## INFO TECHNIQUE

# Galet tendeur et poulie de renvoi modifiés

Code moteur : M9R

Références INA : 532 0534 10 (Poulie de renvoi)  
534 0281 10 (Galet tendeur)

Photo 1: Galet tendeur et poulie de renvoi en métal

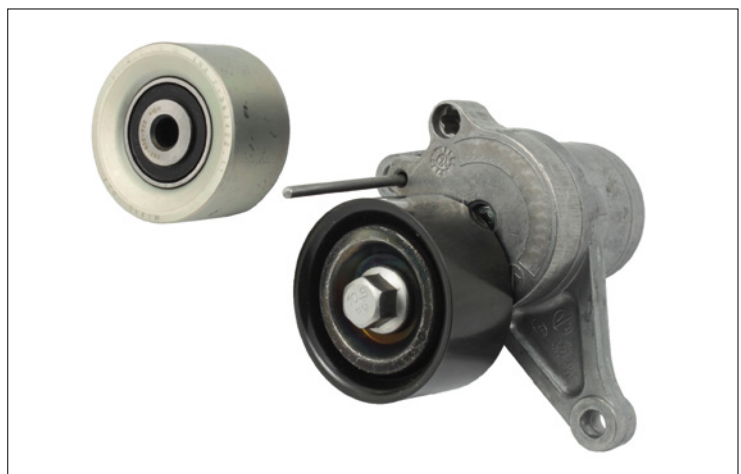
Les constructeurs automobiles Nissan et Renault montent deux versions différentes de galets tendeurs et de poulies de renvoi dans le système d'entraînement des accessoires périphériques des modèles désignés ci-dessus. Ainsi trouve-t-on des véhicules équipés soit d'une version métallique (photo 1) soit d'une version en plastique (photo 2).

Le galet tendeur et la poulie de renvoi en métal peuvent être remplacés sans réserve par une version en plastique.

Pour ces véhicules, Schaeffler Automotive Aftermarket propose un galet tendeur et une poulie de renvoi en plastique (photo 2) qui répondent parfaitement aux exigences techniques et peuvent être utilisés sans réserve.
